## AMÉNAGEMENT HYDROÉLECTRIQUE PROJET HYDRO-CANYON SAINT-JOACHIM RIVIÈRE SAINTE-ANNE DU NORD

ÉTUDE D'IMPACT SUR L'ENVIRONNEMENT  
*Réponses aux questions et commentaires du MPO*

**ÉTUDE D'IMPACT SUR L'ENVIRONNEMENT**  
*Réponses aux questions et commentaires du MPO*

## Demande d'informations additionnelles – Pêches et Océans Canada

**Tableau 6-1 : Respect du critère de 100 kPa dans un substrat de roc**

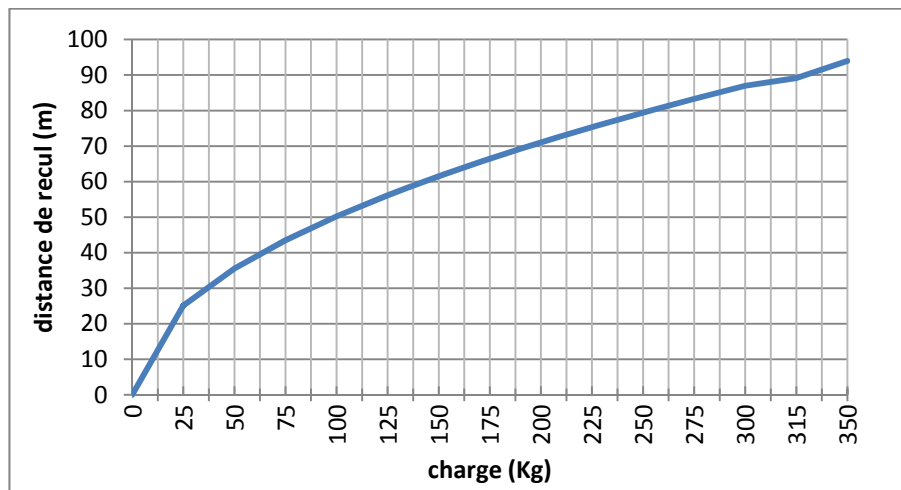
- **Démontrer qu'il est en mesure de respecter les distances de recul indiqué dans les lignes directrices pour le dynamitage confiné;**

L'utilisation d'explosifs peut potentiellement affecter l'habitat du poisson à la sortie du canal de fuite dans le secteur de la centrale et au niveau de l'emplacement du déversoir dans le secteur de l'évacuateur de crue et de la prise d'eau. Par ailleurs, les opérations de dynamitage auront lieu à l'automne et en hiver.

Même si aucun site de fraie de salmonidés n'est présent à proximité des zones de dynamitage, le naseux des rapides est susceptible de s'y reproduire. La fraie du naseux des rapides a généralement lieu sur des radiers (seuils), sur fonds de gravier (Scott et Crossman, 1974; Bernatchez et Giroux, 2000). Il peut également frayer sur du substrat variant entre 5 et 20 cm de diamètre (galet et caillou), en autant que des abris soient présents à proximité (Brazo *et al.* 1978). La période de fraie se déroule généralement en mai et juin, suivie d'une période d'incubation estimée de 7 à 10 jours pour une température de 15.6°C (Fishbase, 2011). Ainsi, le dynamitage aura lieu en dehors de la période de fraie et d'incubation de l'espèce. Il faudra néanmoins respecter la distance de recul relative à l'habitat du poisson nécessaire au respect du critère de 100 kPa.

Dans le secteur du déversoir, la plus petite distance entre la zone de dynamitage et l'habitat du poisson est de 20 m (voir le dessin E-V1-S1-008 de l'ÉI). Le sol de ce secteur étant constitué de roc, il ne faudra pas utiliser à cette distance une charge d'explosifs supérieure à 15,8 kg afin de pouvoir respecter le critère de 100 kPa de Wright et Hopky.

Dans le secteur du canal de fuite, la distance la plus rapprochée entre la zone de dynamitage et l'habitat du poisson est de 12 m (voir le dessin E-V1-S1-009 de l'ÉI). La charge maximale d'explosifs pouvant être utilisée à cette distance est évaluée à 5,7 kg.

En s'éloignant de ces points les plus rapprochés, la charge maximale de sautage pourra augmenter selon la courbe du tableau 6-1. Au besoin, et afin de respecter les distances de recul, le poids de la charge sera ajusté par retard.

**Figure 10-1 : Profondeurs mesurées au transect TR3 aux débits de 2,3 et 9,7 m<sup>3</sup>/s**

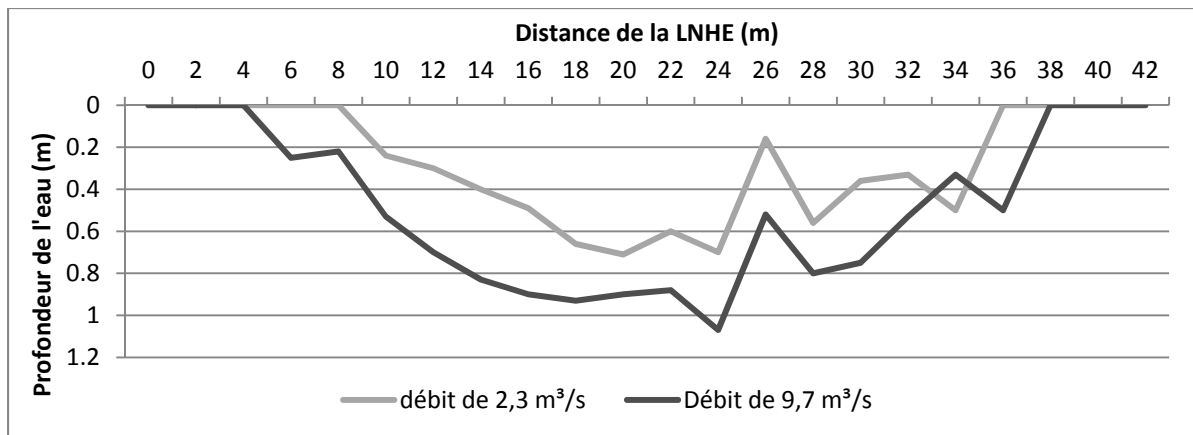
**Afin que le MPO puisse déterminer la modification de l'habitat en milieu aquatique, le promoteur devra :**

En effet, les relevés hydrauliques effectués au transect # 3 pour des débits de 2,3 et 9,7 m<sup>3</sup>/s (voir le plan E-V1-S3-019 et figures 10-1 et 10-2) permettent de constater que l'omble de fontaine adulte bénéficiera de meilleures conditions en termes de vitesses à un débit de 2,3 m<sup>3</sup>/s plutôt qu'à un débit de 9,7 m<sup>3</sup>/s alors que les profondeurs demeureront toujours adéquates pour l'espèce à ce même débit.

Au niveau de la largeur de la section d'écoulement, la réduction du débit de 9,7 à 2,3 m<sup>3</sup>/s se traduit par une diminution d'environ 6 m. Les profondeurs sont également réduites d'environ 20 à 40 cm, alors que les vitesses varient d'environ 0,1 à 0,3 m/s. Ces variations de faible ampleur sont considérées peu significatives au niveau des fosses présentes dans le secteur amont du bief intermédiaire qui constituent les habitats les plus intéressants pour l'omble de fontaine dans cette portion de la rivière. En effet, la fosse no 4 (segment SH11) possède une profondeur moyenne de 3,0 m (mesurée le 5 août 2010 à un débit de 9,7 m<sup>3</sup>/s), de sorte qu'une réduction de la profondeur de 20 à 40 cm (à un débit de 2,3 m<sup>3</sup>/s) aurait peu d'effet sur les conditions d'habitat pour l'omble de fontaine dans cette fosse.

Les ombles de fontaine adultes fréquentent habituellement les milieux où les profondeurs sont supérieures à 0,6 m (Hawkins, 1996; Hydro-Québec, 2000). Cependant, tel que le mentionne Bradbury et al. (1999), la profondeur ne semble pas être un facteur important pour le choix d'habitat des adultes, l'indice de qualité de l'habitat (IQH) étant jugé fort de 0 à 5 m de profondeur.
